**Avis d'hydrogéologue agréé réalisé sur  
la définition des périmètres de protection  
des captages de CHAMPEY**

**Captages de la Goutte Morel : Sources 1, 2, 3 et 4,**

**Captages de la Bergerie : Sources 1, 2, et 3,**

**Source de la Feuillée**

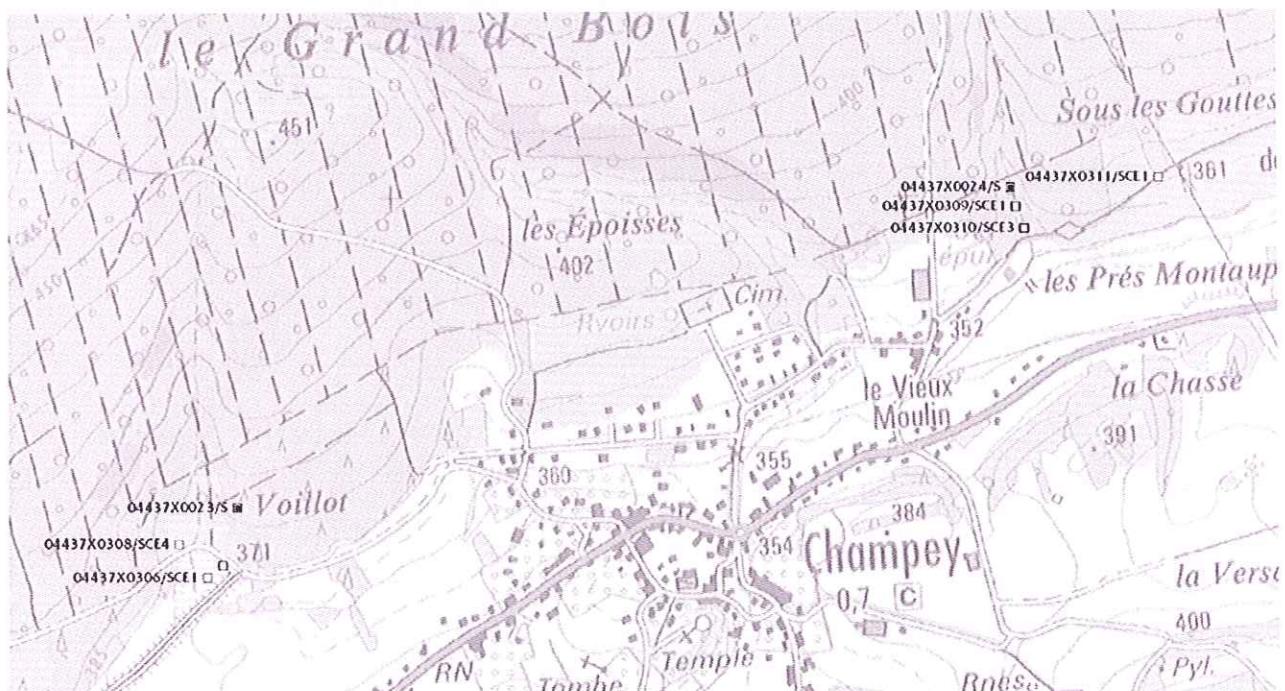
**Il apparaît que les données enregistrées à la Banque du Sous Sol du BRGM méritent une remise à jour, qui sera utilement faite lors de cette procédure de Déclaration d'Utilité Publique.**

**Un lever de géomètre sera nécessaire pour fixer définitivement la situation géographique et cadastrale des ouvrages, ainsi que leurs plans (situation des drains).**

## Schéma de principe pour les Périmètres de Protection Immédiate

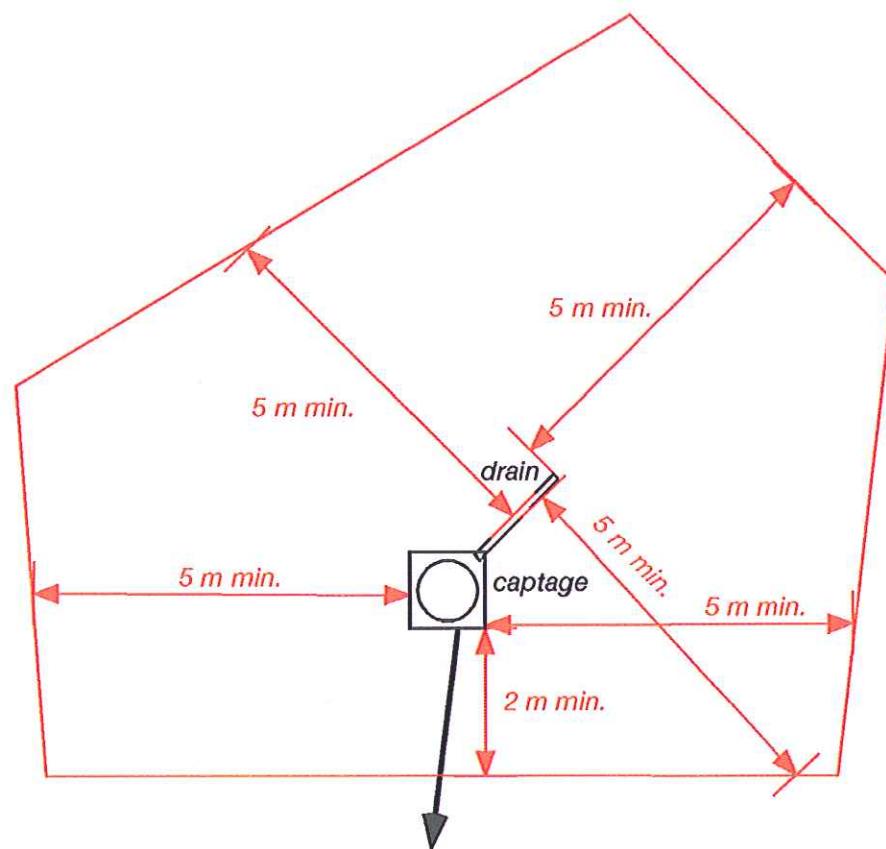
Les Périmètres de Protection Immédiate seront notamment définis en tenant compte d'une distance de sécurité de 5 mètres minimum entre les ouvrages ou drains et la limite du Périmètre de Protection Immédiate.

Ces périmètres pourront être adaptés aux contraintes topographiques locales, avec si besoin consultation de l'Hydrogéologue Agréé en matière d'hygiène publique.

Proposition de Périmètre de Protection Rapprochée -Captages de la Goutte Morel

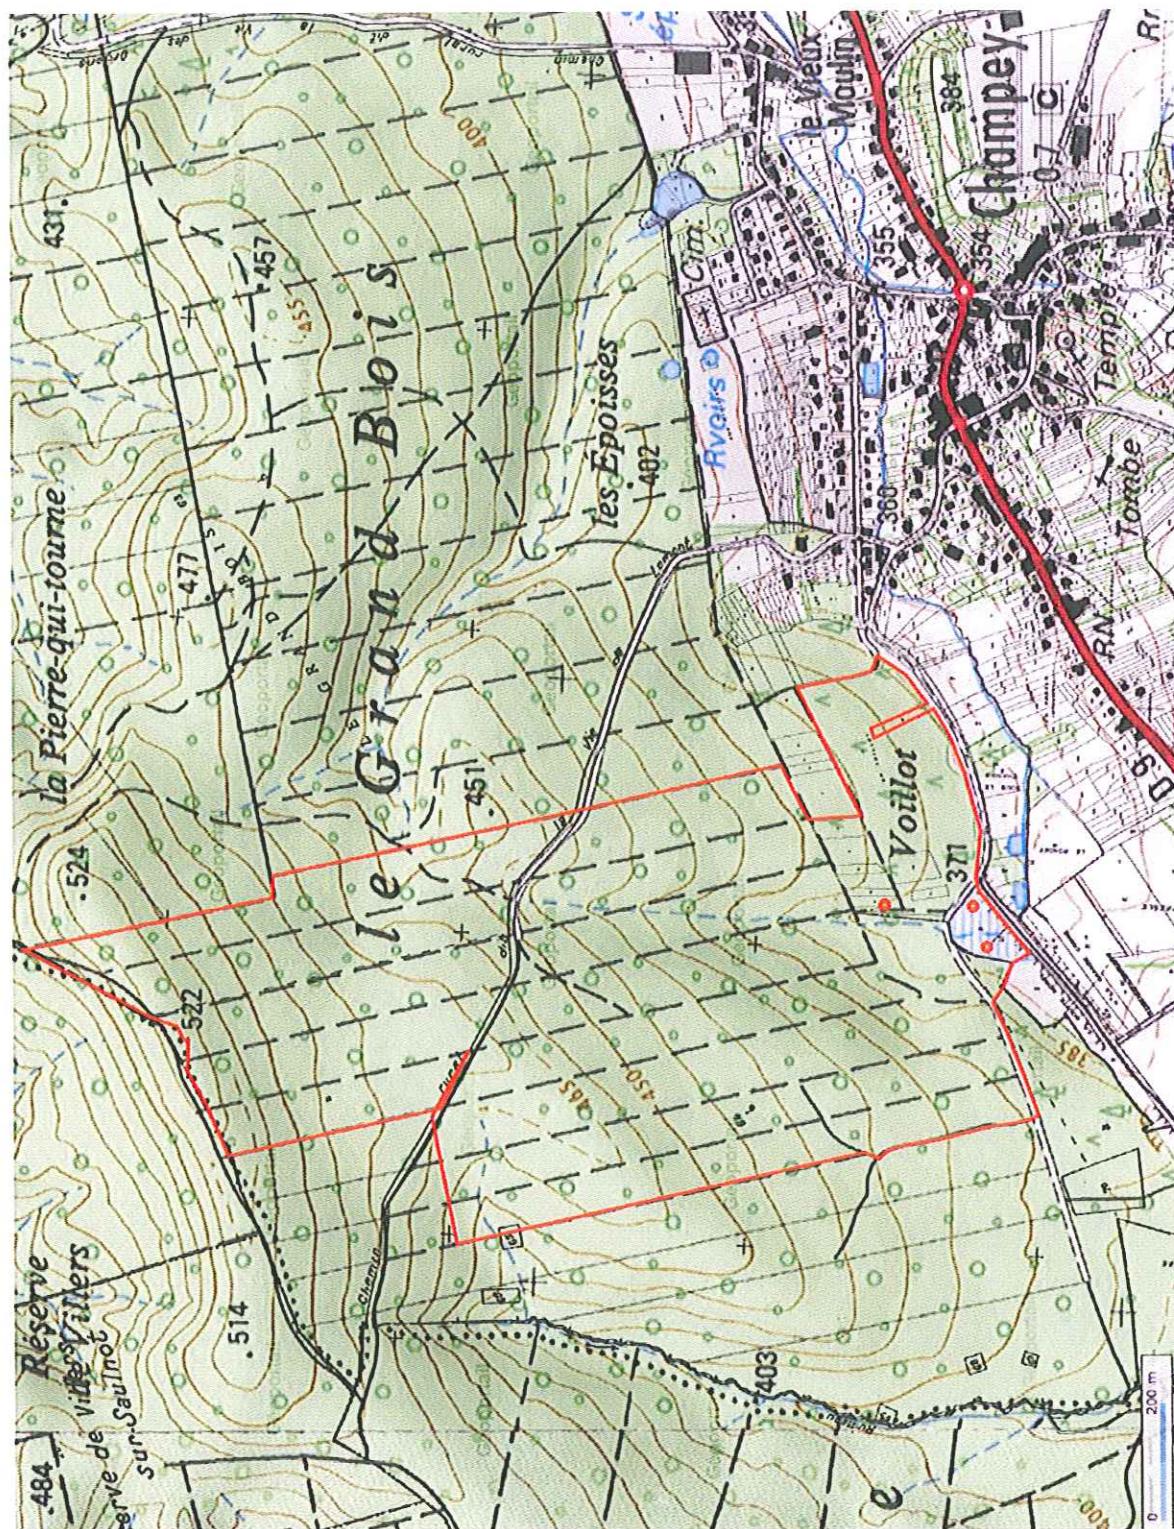
Les tracés proposés dans les pages suivantes, devront être contrôlés et validés par un géomètre, après relevé des situations exactes de l'ouvrage, et adaptation si besoin au parcellaire forestier.

Commune de Champey, section ZA, Parcelles 37, 38.

Commune de Champey, section A1, Parcelles 63pp, 64pp, 65 (limites sur chemins et parcelles forestières, voir plan)

Commune de Champey, section A2, Parcelles 71 à 76, 82, (la parcelle 82 pourrait être mise seulement pour partie, à l'Ouest du prolongement de la limite longeant la parcelle 76)
